Projet éolien Des Pressoirs

Mémoire en réponse à l'avis de la MRAe

Octobre 2023

N°MRAe 2023-4220

Figure 1 : Tracé de raccordement

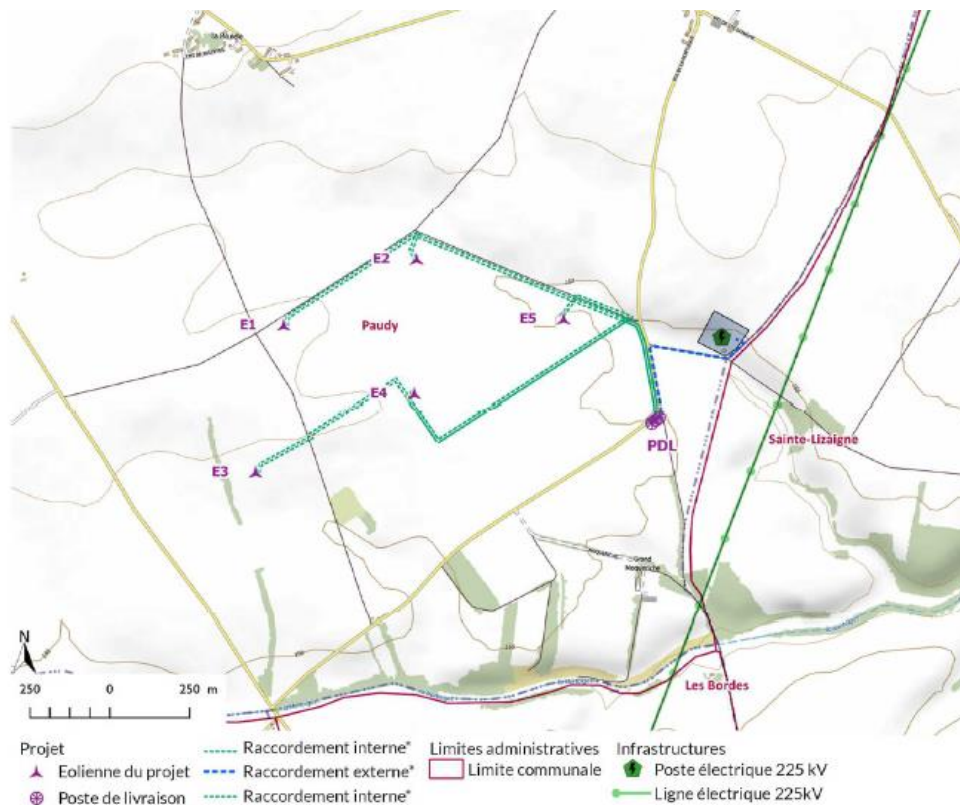
« Bien que le tracé soit prévu en accotement de chemin ou de route, sur une distance faible, l'autorité environnementale recommande de réaliser, le long du tracé envisagé :

- un état initial selon des méthodes et à des périodes favorables à l'observation de la faune, de la flore et des habitats naturels ;
- une évaluation des potentielles incidences et des mesures d'évitement, de réduction et de compensation « ERC » à mettre en œuvre. »

Pour rappel, le tracé de raccordement est présenté dans l'étude d'impact qui a été déposée (page 168 de celle-ci). La carte ci-après reprend ce tracé (figure 1).

Sur cette carte est présenté le raccordement dit « interne », c'est-à-dire le réseau de câbles reliant les éoliennes entre elles vers les postes de livraison. Ce tracé est dépendant du maître d'ouvrage, dans la mesure où il est à sa charge, tant dans sa conception que sa mise en œuvre.

Concernant le raccordement dit « externe », qui est également présenté sur la carte ci-dessus, ce dernier permet de relier les postes de livraison avec le poste source (réseau public de transport d'électricité). Ce réseau est cette fois indépendant du maître d'ouvrage dans la mesure où il est réalisé et géré par le gestionnaire du réseau de distribution.

Afin de s'y conformer, les incidences du tracé de raccordement externe ont été bien évaluées dans le chapitre F.7 de l'étude d'impact (page 298). Ces incidences ont été évaluées comme négligeables du fait qu'aucun zonage d'inventaire ou réglementaire n'est présent sur l'emprise du tracé, de la faible distance entre les postes de livraison et le poste source (250 mètres à vol d'oiseau – 500 mètres en suivant les chemins), et du calage du tracé s'insérant sur les accotements de routes et chemin existants.

Dans le cadre du présent projet, sa spécificité est d'avoir une faible distance entre les postes de livraison et le poste source (250 mètres). Ainsi, l'aire d'étude immédiate (ZIP+250m), dans laquelle l'ensemble des taxons sont couverts par l'état initial, prend donc en compte le poste source et de facto l'ensemble du tracé de raccordement externe. Ce dernier est donc déjà bien couvert par un état initial complet, tel que recommandé par l'avis MRAe.

Ces éléments confirment les incidences négligeables du tracé de raccordement externe, évaluées au chapitre F.7 de l'étude d'impact (page 298).

Figure 2 : Carte des aménagements du projet

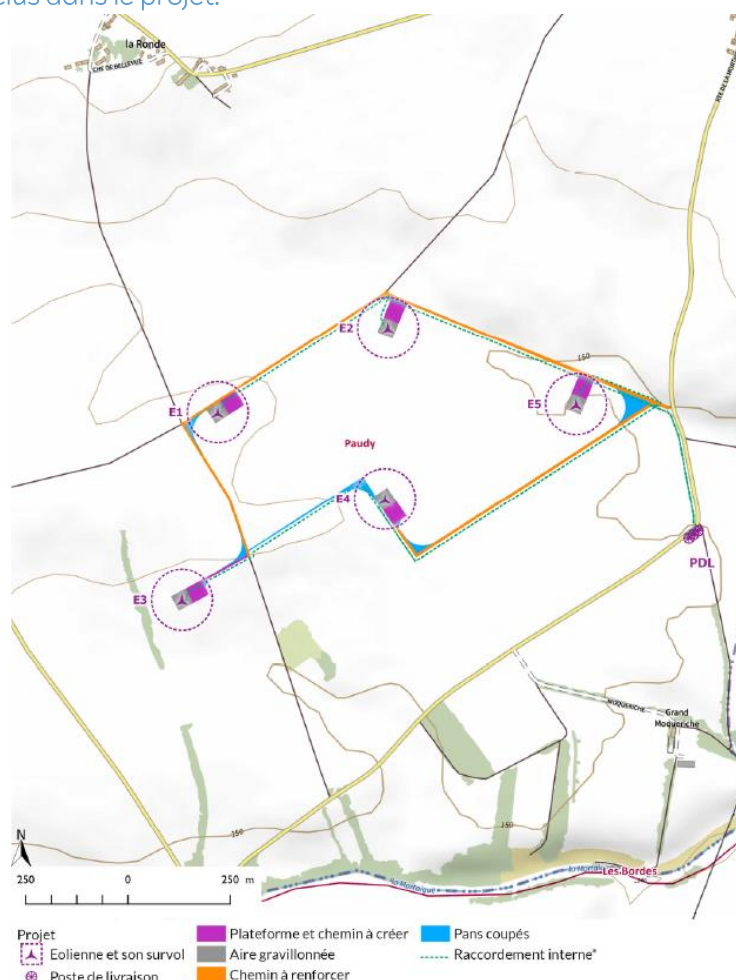
« L'autorité environnementale recommande de reprendre l'évaluation de l'ensemble des surfaces agricoles susceptibles d'être durablement affectées par le projet, de les évaluer au regard du seuil de 2,5 ha et de procéder, le cas échéant, à la réalisation d'une étude préalable pour la compensation collective agricole. »

Pour rappel, la carte 54 de cette même partie, présentée ci-dessous (figure 2), expose les différents aménagements inclus dans le projet.

Sur cette carte, il est facile de constater la boucle qui sera présente pendant la phase chantier, et qui permettra de desservir l'intégralité des 5 éoliennes, et donc d'optimiser l'emprise agricole pendant les travaux. En effet, certains de ces chemins sont temporaires, et seront en place uniquement pendant cette phase. C'est le cas du chemin en bleu sur la carte précédente, reliant E4 au chemin existant à l'ouest, qui permet la « fermeture » de cette boucle. Ces chemins ne sont donc pas à inclure dans les surfaces agricoles durablement affectées par le projet.

Pour conclure, l'emprise du parc éolien des Pressoirs en phase d'exploitation, sera d'environ 2.24ha, et respectera donc le seuil de 2.5ha.

Figure 4 : Activité chiroptérologique selon la distance aux lisières

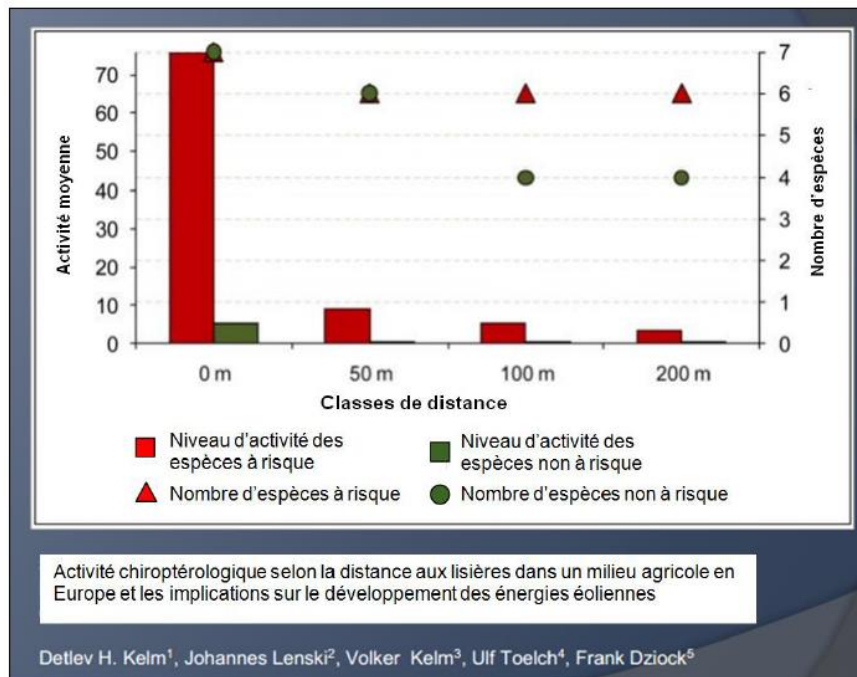
« L'autorité environnementale recommande de reprendre la démarche d'évitement pour garantir une implantation de l'éolienne offrant une distance d'au moins 200 m entre les bouts de pales et les haies et lisières boisées. »

Citons par exemple, les experts chiroptérologues allemands Kelm, Lenski, Toelch et Dziock (2014) qui soulignent que la majorité des contacts avec les chiroptères est obtenue à moins de 50 mètres des lisières boisées et des haies (cf. figure ci-après)¹. Au-delà de cette distance, le nombre de contacts diminue très rapidement jusqu'à devenir faible à plus de 100 mètres. Barataud et al. (2012) dans son étude sur la fréquentation des prairies montre également une importante diminution de l'activité au-delà de 50 mètres des lisières (tous écotones confondus). En ce sens, Jenkins (1998) indique que la plus grande partie de l'activité des petites espèces de chauves-souris se déroule à moins de 50 mètres des lisières et des habitations.

Il est important de souligner que c'est en partie sur cette étude allemande présentée ci-dessus que s'appuient les recommandations EUROBATS. Cette étude démontre que l'activité diminue à 50 m, et reste faible jusqu'à 200 m au-delà des lisières.

Cette éolienne est également la seule concernée par un éloignement aux lisières inférieur à 200m. Ci-dessous un tableau rappelant les distances aux lisières de chaque éolienne qui sera installée sur le site d'implantation du projet.

De manière spécifique à E3, un bridage particulier a été dimensionné pour cette éolienne, afin notamment de tenir compte des impacts bruts plus importants de cette éolienne comparée aux autres (page 175 du volet biodiversité). Ainsi, le paramètre vent à partir duquel se déclenche le bridage a été adapté (7m/s) pour les deux premières périodes de bridages (du 1^{er} avril au 30 septembre) par rapport aux autres éoliennes (6.5m/s).
